CAPT NO. 201

FECHA: 29 DE SEPTIEMBRE DE 2023

Comité Asesor del Planeamiento de la Transmisión - CAPT No. 201

Imagen 5. Unifilar subestación SOPÓ y líneas asociadas.

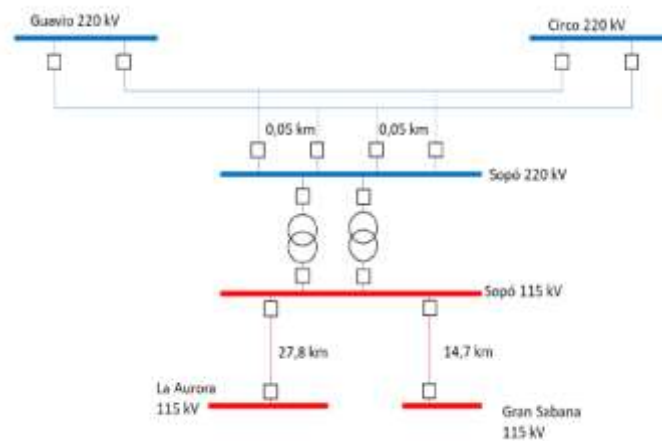
Intervención Jairo Pedraza: Coincide con los comentarios de John, quiere enfatizar el punto de la consistencia con las obras del STR, el cronograma debería complementarse con las obras del STN, para que se tenga la tranquilidad de que las obras del STN y del STR se van a tener de manera simultánea para el 2027, se pregunta también si ya se mencionó la tecnología de la S/E o si esto se va a saber hasta los DSI

Intervención Javier Martinez: No se tiene definida la tecnología de la S/E, si se va a obligar a que sea GIS o de interior, la capacidad de interrupción al principio se está definiendo de 40 kA

Imagen 6. Trazado SE SOPÓ y líneas asociadas.

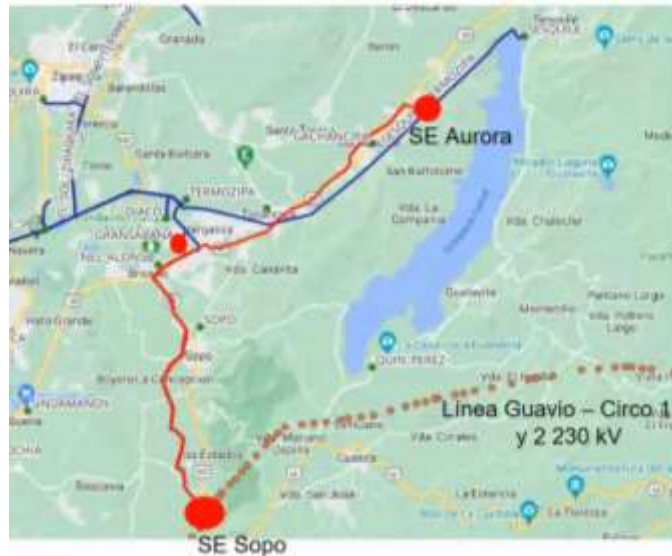
Intervención Margarita: Se debe obtener una buena justificación sobre la capacidad de los transformadores, debido a la robustez de estos y en contraste con su cargabilidad ante contingencias a 2040.

Enel indica que la capacidad de los transformadores, se justifica con las obras futuras de la red objetivo del OR, indica que para estas simulaciones iniciales de primera etapa solamente contempló 2 líneas, sin embargo, a futuro entre el 2027 y el 2040 se espera la entrada de 5 líneas más que al conectarse en condición normal de operación hace que los transformadores alcancen hasta el 50%, es por esto que se plantean los transformadores de este tamaño, es una inversión a 40 años. Enel propone hacer una sesión extra en la que ellos van a mostrar los resultados que han obtenido teniendo en cuenta la obra “completa”

Intervención UPME: Se va a enviar una comunicación a ENEL para que ellos sustentan el trafo de 300 MVA y que envíen toda la información relevante para definir la capacidad del trafo.
